(仮称) SVH 千里丘新築工事

事業者見解書

令和 2 年 7 月

株式会社 LIXIL ビバ

# 別図 1

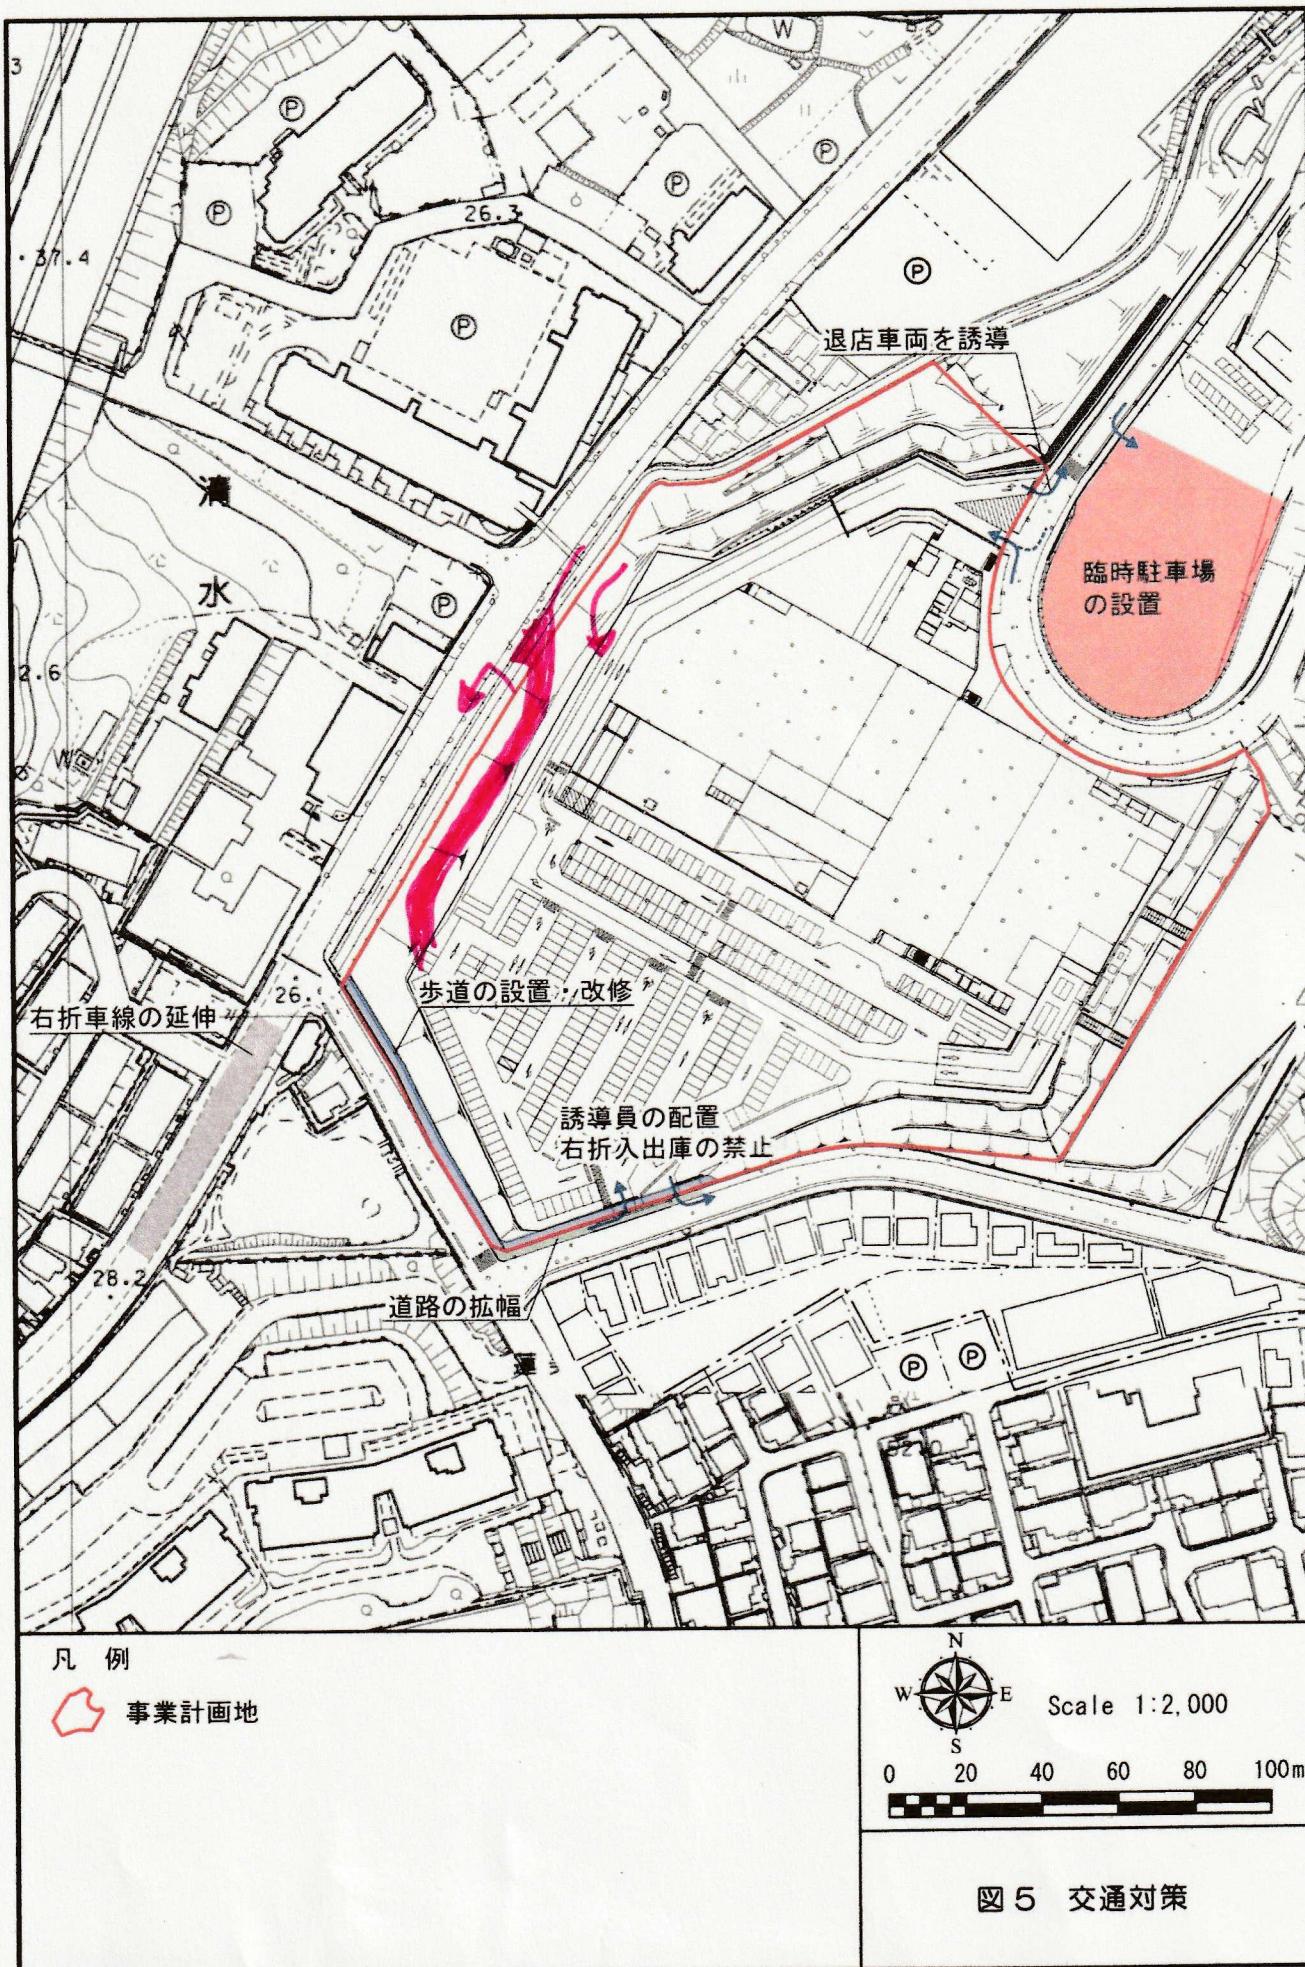
項目	意見の内容	事業者の見解
交通混雑・交通安全 (続き)	<p>・説明会での議論が集中した南側の出入口は、計画通りならば大変な交通障害になることが予想されます。次の二つの案を提案します。</p> <p>(1) あおば通りからの進入路を新設し、入場待ちの自動車は敷地内で滞留させるようにしていただきたいです。(別図1)</p> <p>(2) 千里丘中央線は狭いうえに交通量も増えオーバーフロー状態です。どうしても千里丘中央線を経由して南側入口が必要であれば、千里丘中央線から斜めに進入できるように入口を設け、そこは入口のみとし、北側に出口のみを設けるようにしてはいかがでしょうか。もっとも危険な丁字路に車が侵入しないような対策が必要と思います(別図2)。付け加えれば、この丁字路は冬季に道路が凍結すれば、多重事故が発生しかねない交差点です。</p>	<p>(1) あおば通りからの入出庫については、これまでにも十分に検討していました。しかしながら、あおば通りと事業計画地の地盤高の高低差が10m程あり構造的に困難であること、自動車交通量及び歩行者通行量の多いあおば通りに交通渋滞を生じさせる懸念があること、あおば通り南方面からの右折入庫による渋滞が懸念されることから、実施は困難であると結論付けました。その代わり、南側出入口における入出庫についての安全策を十分に練ってきました。</p> <p>(2) 千里丘中央線からの入庫についても十分に検討していました。しかしながら、交差点からの離隔(30m以上)が確保できないこと、急勾配斜面であること、千里丘下・西方面からの右折入庫による渋滞が懸念されることから、実施は困難であると結論付けました。その代わり、南側出入口における入出庫についての安全策を十分に練ってきました。</p> <p>本事業では、南側出入口について、看板、誘導員などを配置して右折入庫及び右折出庫を禁止します。さらに、道路構造物として道路管理者が管理する歩車分離のガードレールを設置させて頂くよう道路管理者と協議し、物理的に右折出庫がしにくい対策となるようにガードレールを設置します。なお、南側出入口前のセンターラインにポストコーンを設置することについては、沿道住宅の方の自宅車庫への車両の入出庫が不便となるため、難しいと判断しています。また、朝の時間帯(特に通学時間帯)は、誘導員を配置することに加え、南側出口を閉鎖します。</p> <p>また、事業計画地南西側及び南側をセットバックすることによる視野範囲の向上や、事業計画地南西側をセットバックして歩道を設置することに加え、現在の電柱を事業計画地側に移設することによる自動車の走行環境及び交通安全の改善などの対策を実施します。</p>

別図1

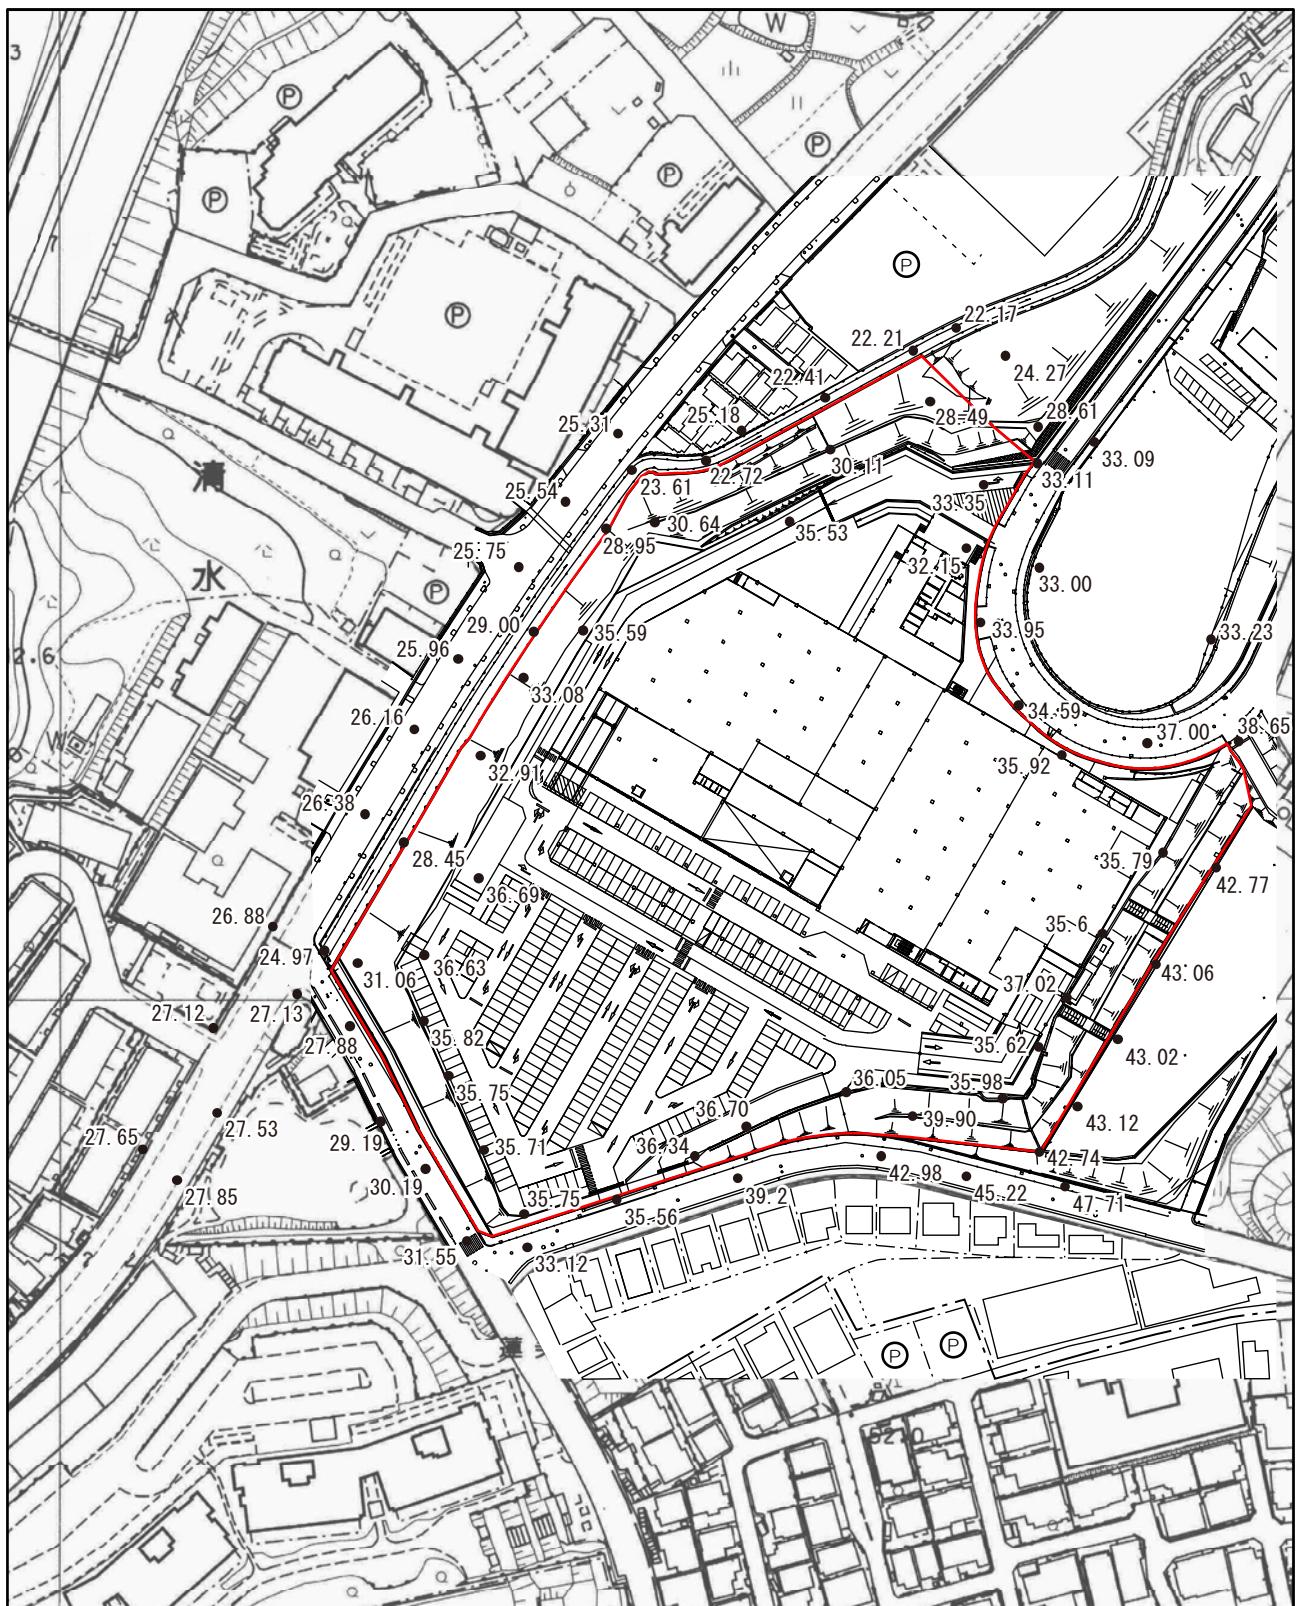
質問書の内容	事業者の回答
1	<p>①当該敷地、及び、周辺部は高低差があるため、影響が大きく、主たる個所に地盤レベルを表示した資料提示を願いたい。</p> <p>②建築基準法による日影図（法日影）ではなく、清水1番遊園の地盤レベルを測定高さとした実際の日影図（実日影）を提示願いたい。</p>	<p>①主要箇所における地盤レベルは、別図1に示すとおりです。</p> <p>②清水1番遊園の地盤レベル（推定）を測定面高さとした時刻別日影図は、別図2に示すとおりです。最も日影が伸びる冬至日の朝8～9時台に住居地に日影が及んでいますが、住居地と事業計画地の地盤高の高低差が10m程ありますので、事業計画地西側の斜面の法肩及び樹木（現存する斜面は残置）の日影と大部分は重複することとなります。</p>
